Aktenzeichen:	63/535/2025-04135	eingegangen: 15.09.2025
Vorhaben:	vorzeitiger vorhabenbezogener Bebauungsplan Nr. 44/24 "Agri-Solarpark Tornau - Dammstücke" Hier: Beteiligung der Behörden zum Vorentwurf gemäß § 4 Abs. 1 BauGB Aufstellungsverfahren gemäß § 8 Abs. 4 BauGB im Regelverfahren Der Geltungsbereich des vorliegenden Bebauungsplans umfasst eine Fläche von insgesamt 65,56 Hektar, wobei 15,99 Hektar auf die nördliche Teilfläche (TF1) und 49,57 Hektar auf die südliche Teilfläche (TF2) entfallen	
Antragsteller:	Hansestadt Stendal vertreten durch d. Oberbürgermeister 39576 Hansestadt Stendal Markt 1	
Grundstück:	Stendal, Hansestadt,	
Lage:	Gemarkung Tornau, Flur 1, Flurstücke 10/1, 14, 15, 16, 27, 28, 29, 39, 41/1, 45/1, 48/1, 100, 101, 111, 193, 194, 195

Stellungnahme des Landkreises Stendal gemäß § 4 Abs. 1 BauGB zum Vorentwurf des vorhabenbezogenen Bebauungsplans Nr. 44/24 "Agri-Solarpark Tornau-Dammstücke" der Hansestadt Stendal

Abb. 2: Darstellung der Lage der Orte Tornau und Döbbelin inmitten der Bahn-, Straßen- und Solarparkkulisse

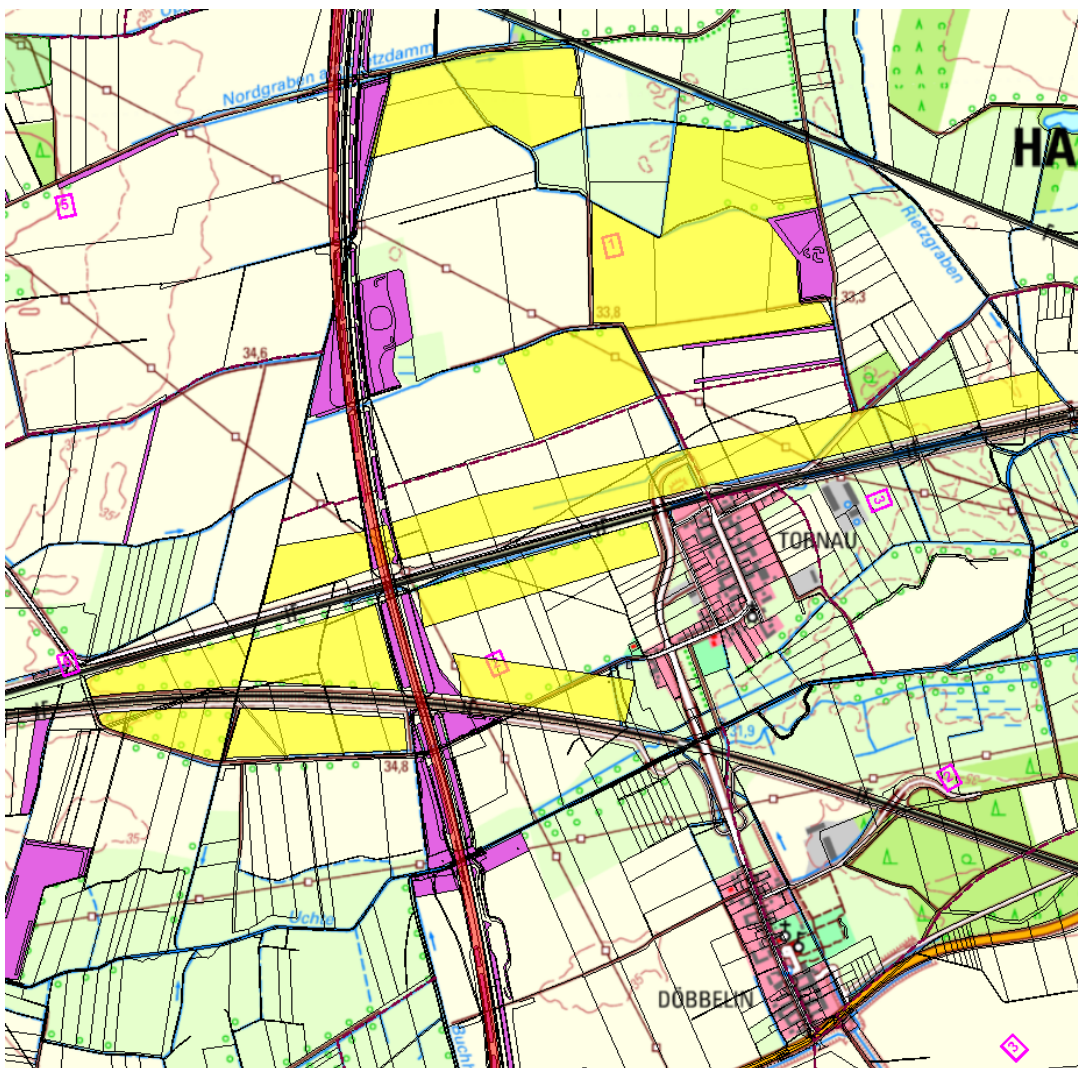
Die Orte Tornau und Döbbelin werden durch die vorhandenen Bahntrassen, die Bundesstraße B188 und die in Bau befindliche Autobahn BAB14 eingekesselt. Hinzu kommen die privilegierten Solarparkprojekte entlang der Bahn und der bereits errichtete Solarpark aus dem vorhabenbezogenen Bebauungsplan Nr. 38/21 "Solarpark Möringen - Inselsche Rott". Einen Überblick über die Situation bietet nachfolgende Abbildung. Eine Erholung der Anwohnerschaft der beiden Orte in ihrer näheren Umgebung ist allein aufgrund dieser vorhandenen und zukünftigen Kulisse kaum noch möglich, da die Orte von den baulichen Anlagen schon jetzt überfrachtet sind. Einzig die Freiflächen im Bahndreieck nördlich Tornau bieten dem Spaziergänger auf den Feldwegen noch eine Erholungsmöglichkeit umgeben vom oben beschriebenen Grünland-Hecken-Komplex. Mit Überprägung der Äcker und ganz besonders der Grünland-Fläche durch den Solarpark Tornau-Dammstücke geht diese einzig noch unbebaute Oase verloren. Aufgrund dieses Sachverhalts darf die Grünlandfläche nicht mit Solarmodulen überschirmt werden. Zudem wäre aufgrund der weiteren Solarparkplanungen (o. g. privilegierte Vorhaben) bereits die bauliche Überprägung der Äcker kritisch zu hinterfragen.

In der derzeitigen Ausgestaltung mit durchgängig mit Modulreihen belegten Flächen und Modulreihenabständen von nur 3 m ohne jegliche Unterbrechung ist die Anlage an dieser für die Anwohnerschaft einzig vorliegenden Naherholungslandschaft nicht vertretbar. Es bedarf der optischen Untergliederung der Anlage. Durch Vorhalten ausreichend breiter Reihenabstände von 5-6 m oder der Einplanung von 12 m breiten Blühstreifen alle 100 m Anlage ist die Anlage landschaftsbildverträglich zu gestalten.

Für den Wolf wurde im Umweltbericht festgestellt, dass er das Plangebiet als Transitraum nutzt. Wie die Abbildung 2 zeigt, könnte dieser Transitraum durch den geplanten Solarpark in Kumulation mit den weiteren, bei Tornau und Döbbelin geplanten Solarparks vollständig zugestellt werden oder zumindest zu Zwangspassagen führen, die die Tiere womöglich direkt in die Ortschaften lenkt. Eine Umwanderung ist eben nicht, wie im Umweltbericht angegeben, ohne weiteres möglich, da der Solarpark zusammen mit den weiteren Solarparks den Wanderkorridor völlig zustellt. Damit führt das Projekt zusammen mit den anderen Solarparkprojekten sehr wohl zu nachhaltigen und nachteiligen Auswirkungen auf die Art.

Abb. 4: links: Auszug aus Luftbild, hier Graben begleitet von Gehölzen, rechts: Auszug aus Karte (Anlage 1 zum Umweltbericht)

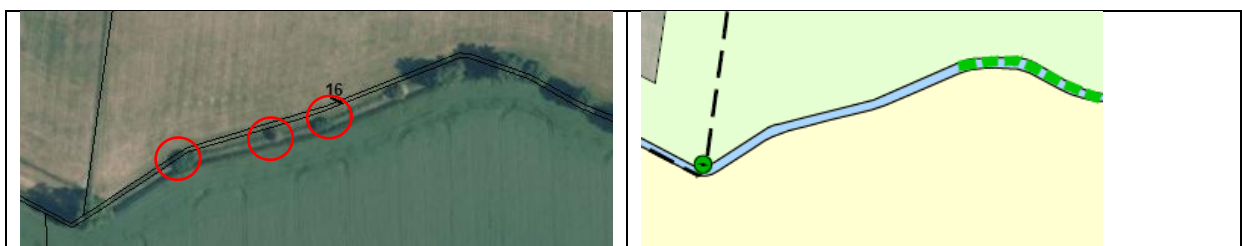
Die Karte in Anlage 1 enthält kleinere Ungenauigkeiten. So wurden nicht alle grabenbegleitenden Gehölze erfasst, der Feldrain mit Gehölzen zwischen Acker und Grünlandnutzung und auch eine Gehölzgruppe fehlt in der Karte (siehe nachfolgende Abbildungen).

Die grabenbegleitenden Gehölze werden über die Darstellung der betroffenen Bereiche mit dem Planzeichen Nummer 13.1 BauGB ausreichend direkt geschützt.
